柏崎刈羽原子力発電所における
標準応答スペクトルに基づく評価について

2022年2月7日
東京電力ホールディングス株式会社

前回会合（2021年12月3日 第8回会合）におけるコメント

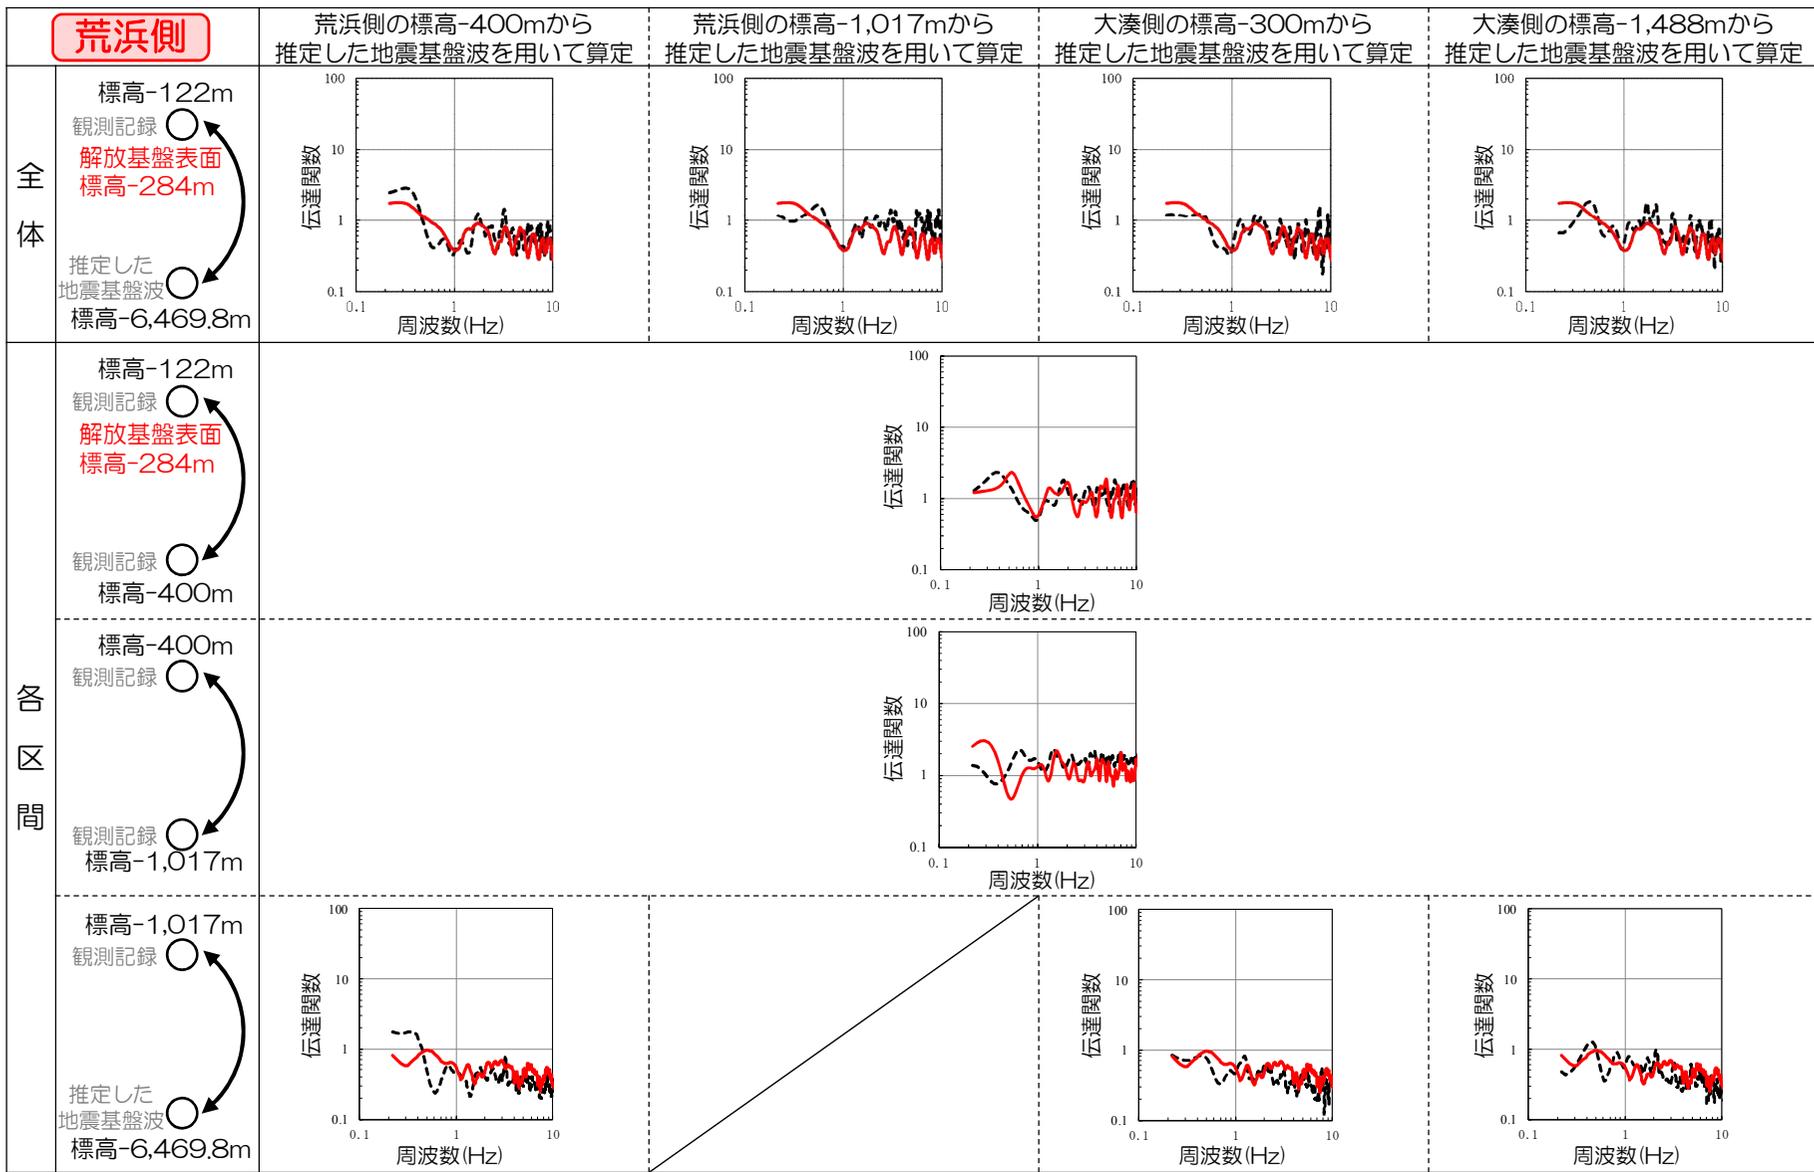
コメント
No.4

4.4.5 既往の知見による検証

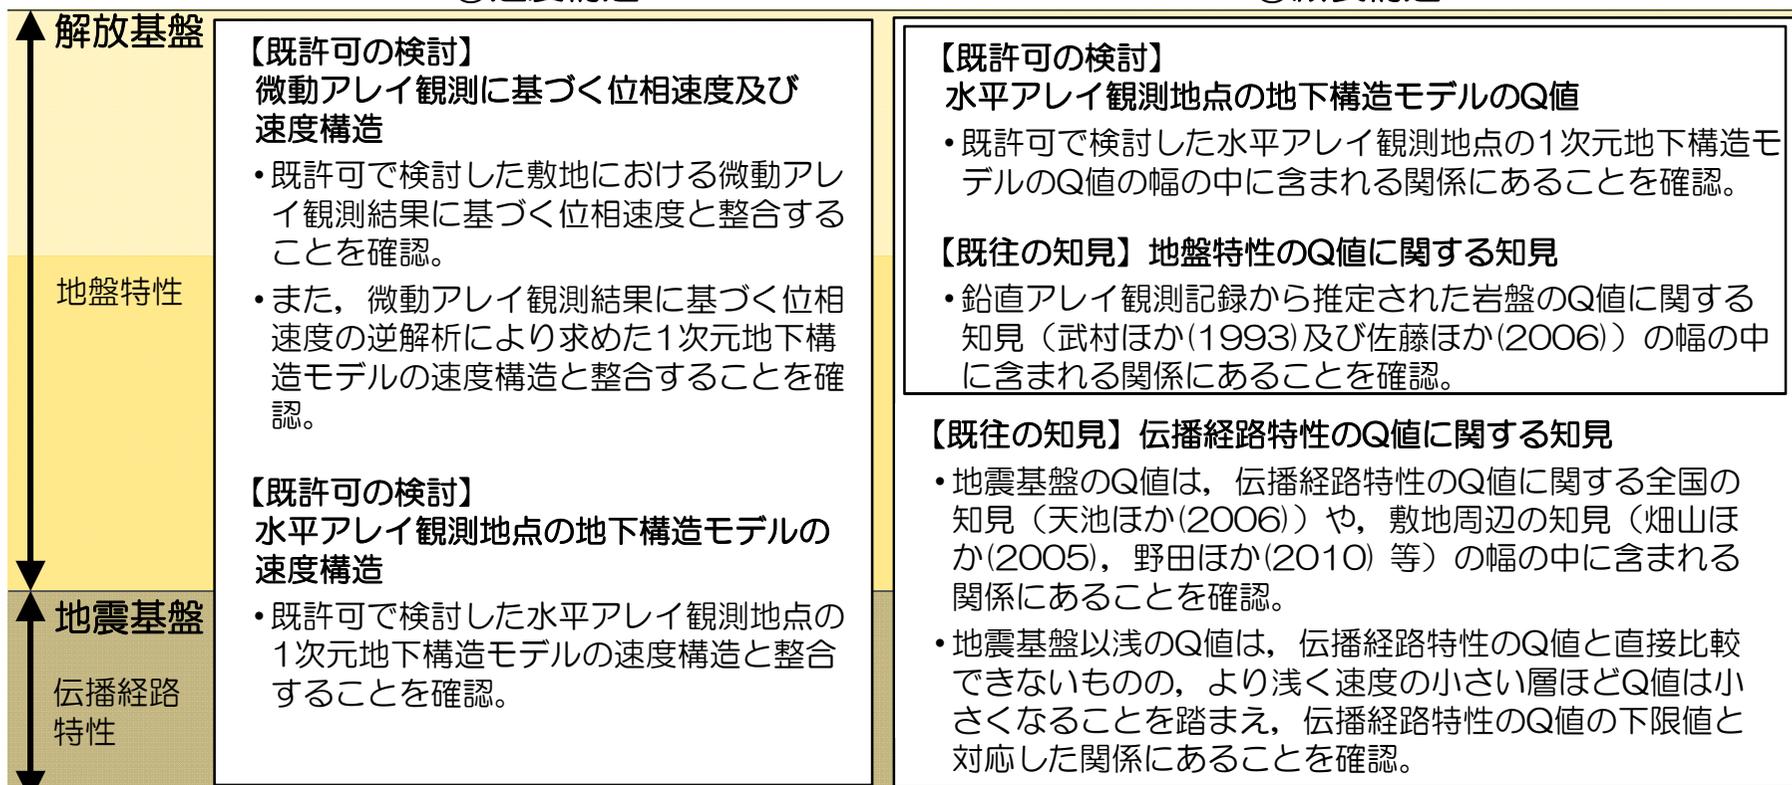
コメント
No.5

- 既往の知見及び既許可において行った検討について、特に深い地下構造に関する知見を整理し、大深度モデルと比較することにより、速度構造及び減衰構造の妥当性を検証。
- 速度構造については、既許可で検討した微動アレイ観測に基づく地下構造モデル及び水平アレイ観測地点の地下構造モデルとの比較を行い、大深度モデルの妥当性を確認した。
- 減衰構造については、地震基盤以浅のQ値と地震基盤のQ値に分類し、既許可で検討した水平アレイ観測地点の地下構造モデルのQ値並びに既往の知見による地盤特性及び伝播経路特性のQ値との比較を行い、大深度モデルの妥当性を確認した。
